工程指示 / 要求簡箋(E.I.)

工程指示編號：EI / 2690 / 20

工程名稱：亞皆老街中電

工程項目：亞皆老街中電 回覆王良幕牆組裝問題(窗外蓋)

HORIZONTAL DETAIL

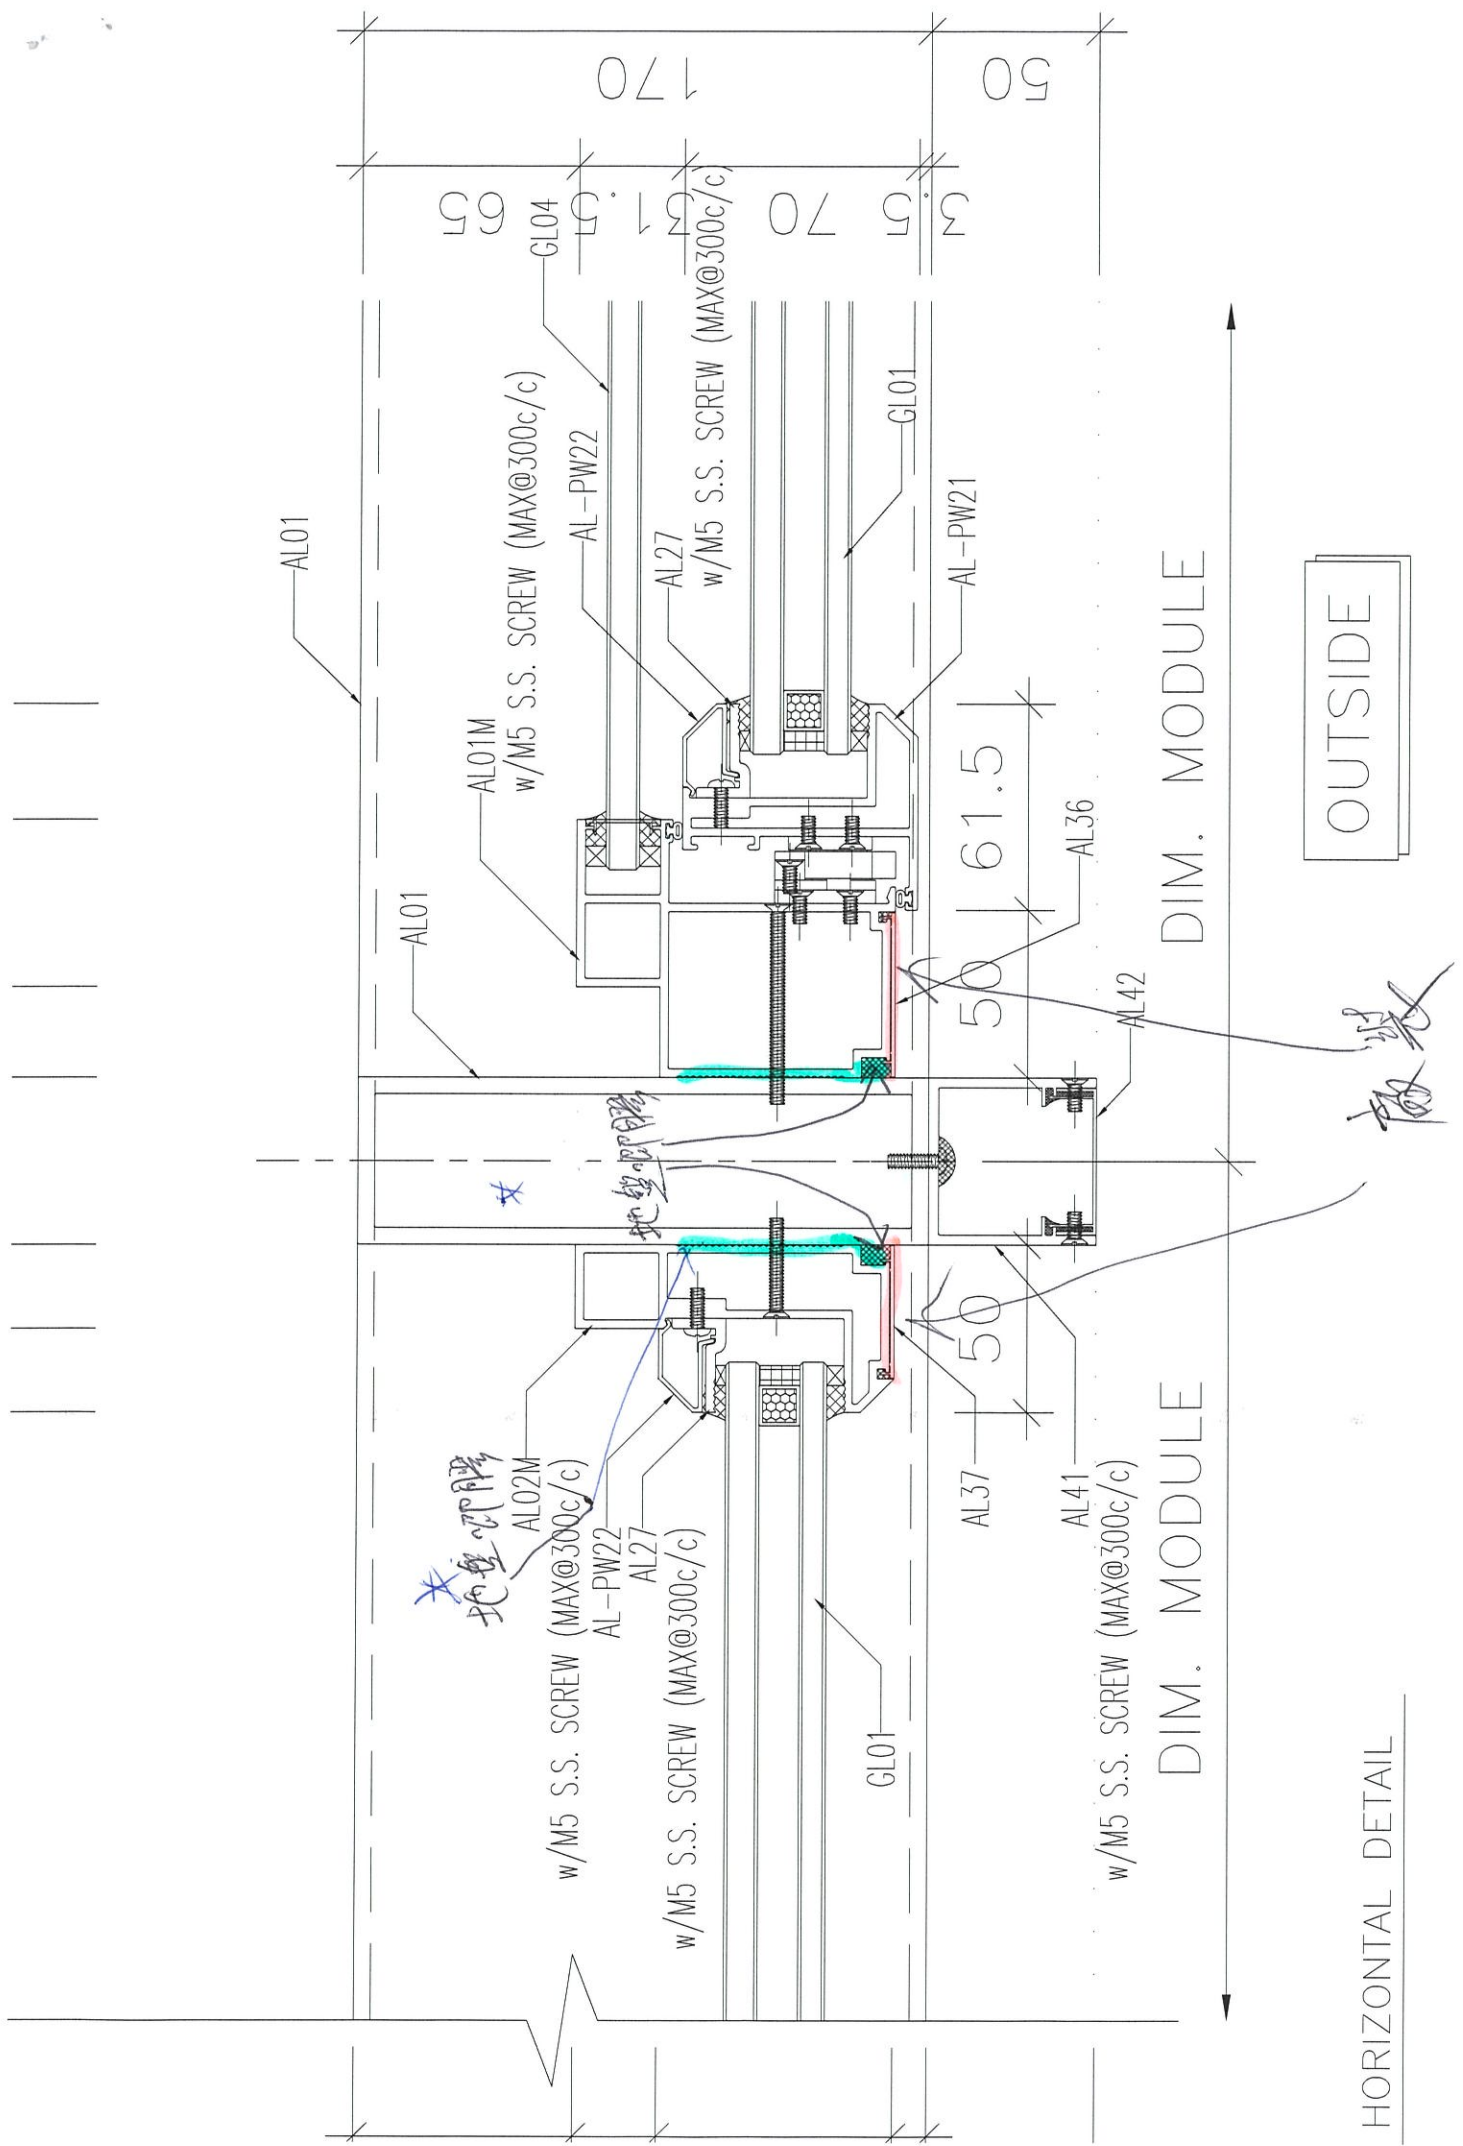
A 版：收到樣板後，經查看，窗外蓋現場難以準確對準碰口安裝，

因45°等確性要求高

A 版改為在廠安裝

地盤請留意，要啣膠，否則漏水
